## INFORME TÉCNICO DE FISCALIZACIÓN AMBIENTAL

MINISTRO HALES

DFZ-2023-2246-II-RCA

NOVIEMBRE 2023

**Figura 19**

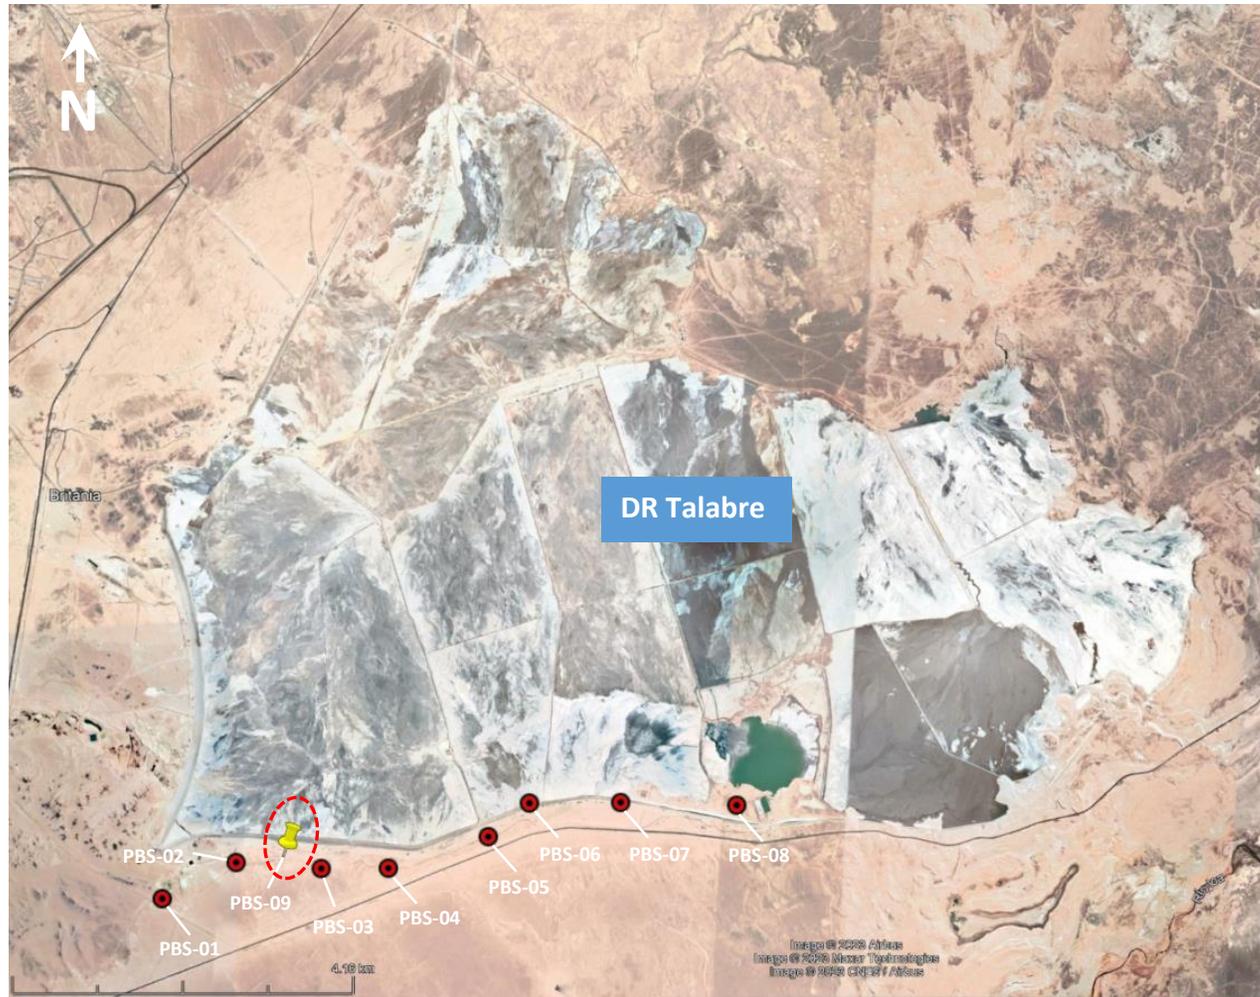
- Respecto a la operación de los pozos de bombeo destinados a la captura de las infiltraciones, se verificó que el titular ha utilizado el pozo PBS-09 correspondiente a un punto de extracción adicional que no se encuentra incluido en el Plan de seguimiento vigente que fue autorizado por la DGA el año 2013, desde el cual se ha extraído un caudal promedio de 0,85 L/s y un volumen total de aproximadamente 100.325 m<sup>3</sup>, entre los años 2019 y 2023, lo que representa del orden de un 1,2% del caudal y volumen total autorizado para el mismo periodo. Así también, se constató que en los pozos PBO-03 y PBO-07 se han producido excedencias en las extracciones respecto a lo autorizado, tanto a escala mensual como a escala anual. A escala mensual, en el pozo PBO-03 las excedencias ocurrieron de forma continuada desde octubre/2019, mientras que en el pozo PBO-07 las excedencias ocurrieron en septiembre/2019 y octubre/2019, y de forma continuada desde febrero/2020. A escala anual, en ambos pozos las excedencias se presentaron en los 5 años analizados (2019, 2020, 2021, 2022 y 2023).

Por lo anterior, sobre la base de los antecedentes disponibles, esta Superintendencia entiende que la activación del pozo de bombeo adicional PBS-09 y la mayor extracción respecto a lo autorizado en los pozos de bombeo PBO-03 y PBO-07, no pueden considerarse acciones ejecutadas en el marco del Plan de Contingencias asociado al Plan de seguimiento del año 2013, toda vez que dicho Plan de Contingencias no cuenta con autorización de la DGA.

Figura 21

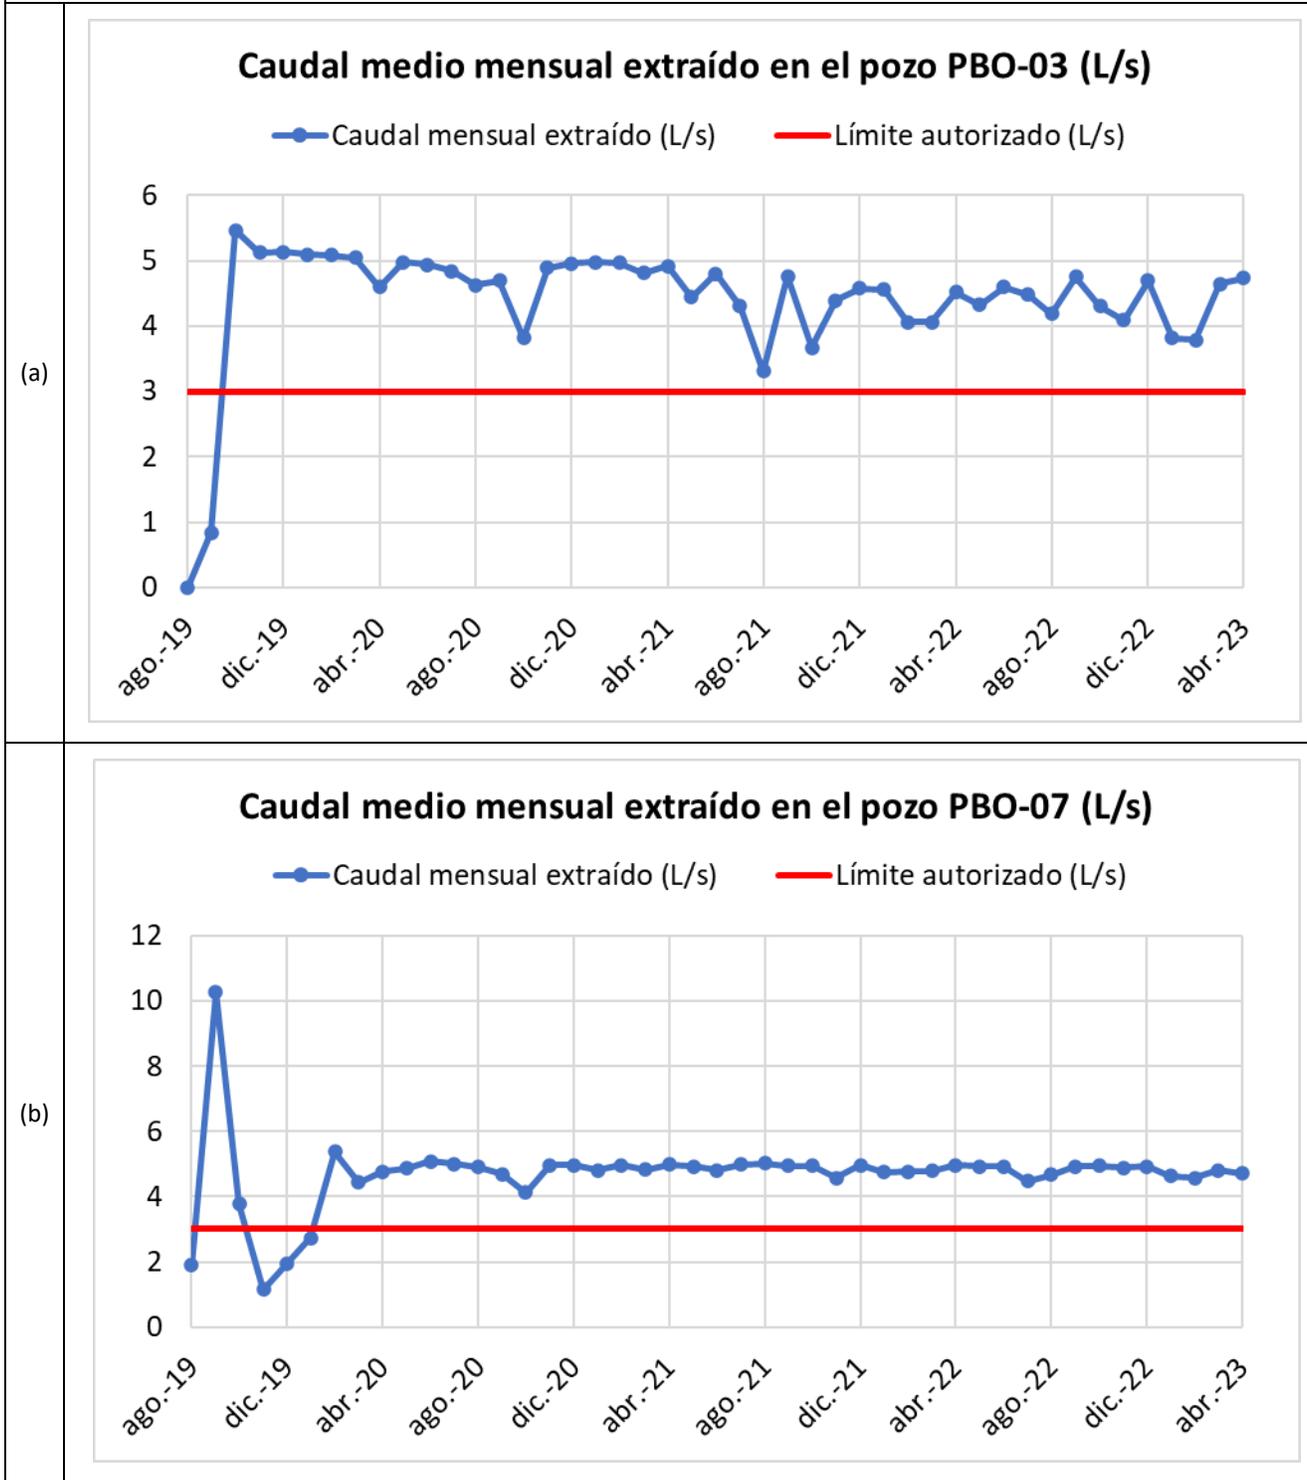
- Verificación de los límites máximos de extracción: al contrastar los caudales reportados por el titular como promedios mensuales y anuales con los valores máximos<sup>6</sup> establecidos en el Plan de seguimiento vigente del año 2013 (ver **Tabla 9**), se desprende que en los pozos PBO-03 y PBO-07 se han producido excedencias en las extracciones respecto a lo autorizado, tanto a escala mensual (ver **Figura 21**) como a escala anual (ver **Figura 22**). A escala mensual, en el pozo PBO-03 las excedencias ocurrieron de forma continuada desde octubre/2019, mientras que en el pozo PBO-07 las excedencias ocurrieron en septiembre/2019 y octubre/2019, y de forma continuada desde febrero/2020. A escala anual, en ambos pozos las excedencias se presentaron en los 5 años analizados (2019, 2020, 2021, 2022 y 2023). En los demás pozos no se han producido superaciones en ninguna de las dos escalas temporales. La base de datos que sustenta la verificación realizada se acompaña en el archivo Excel ‘Extracciones\_BH\_Talabre’ (ver **Anexo 20**). Respecto a los caudales máximos a extraer desde los pozos de bombeo, cabe destacar que el Plan de seguimiento del año 2013 contempla que “(...) *estos valores podrán ser modificados en función de la actualización que se realice del modelo de simulación*” (numeral 3.3.3, pág. 21 del documento titulado “Plan de Seguimiento, Control y Contingencia Medidas de Mitigación de Filtraciones Tranque Talabre” de fecha septiembre de 2013). Sin embargo, como ya fue mencionado, según lo señalado por la DGA en su Oficio ORD. DGA N°883/2013 (ver **Anexo 13**), “(...) *toda modificación al “Plan” deberá contar con la visación de nuestro Servicio*”, cuestión que tampoco consta haya sucedido en cuanto a modificar los límites de extracción en los pozos de bombeo, siendo la versión vigente del Plan de seguimiento fiscalizado aquella correspondiente al año 2013.
